インプレッサのリコールについて

平成19年7月31日

平成19年7月31日、富士重工業株式会社より、国土交通省にインプレッサのリコールを届け出いたしました。

改善箇所説明図

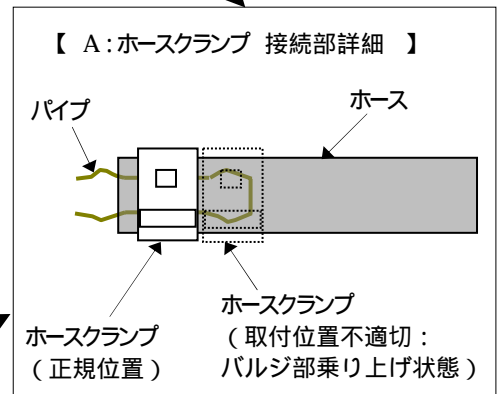
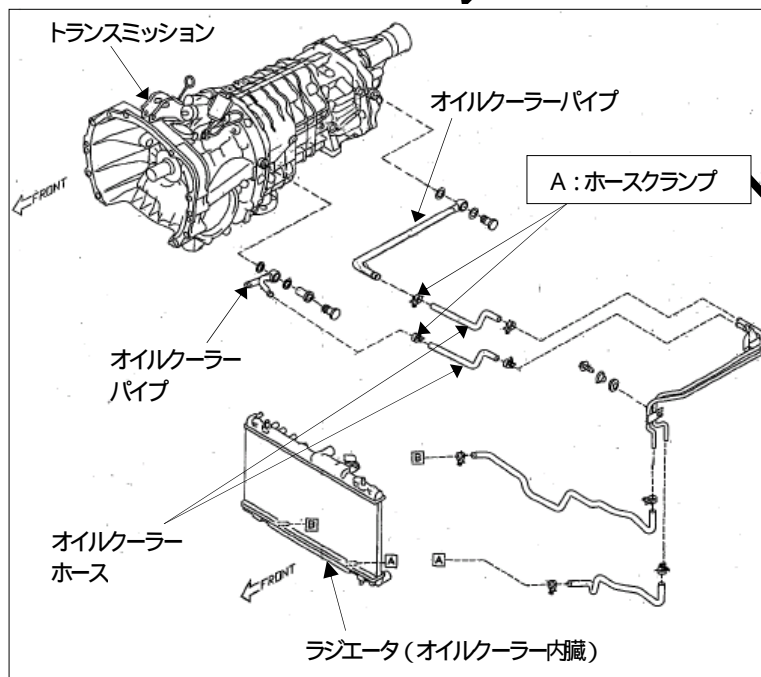
基準不適合発生箇所

製造工程において、手動式変速機のオイルクーラーホース接続部のクランプの取付位置が不適切なものがある。そのため、そのまま使用を続けると、当該接続部よりホースが外れてオイルが漏れ、最悪の場合、走行不能に至るおそれがある。

改善内容

全車両、オイルクーラーホースのクランプの取付位置を確認し、クランプ位置が不適切な場合には、適切なクランプ位置に修正する。

オイルクーラーホースのクランプ部に白色のペイントを塗布する。
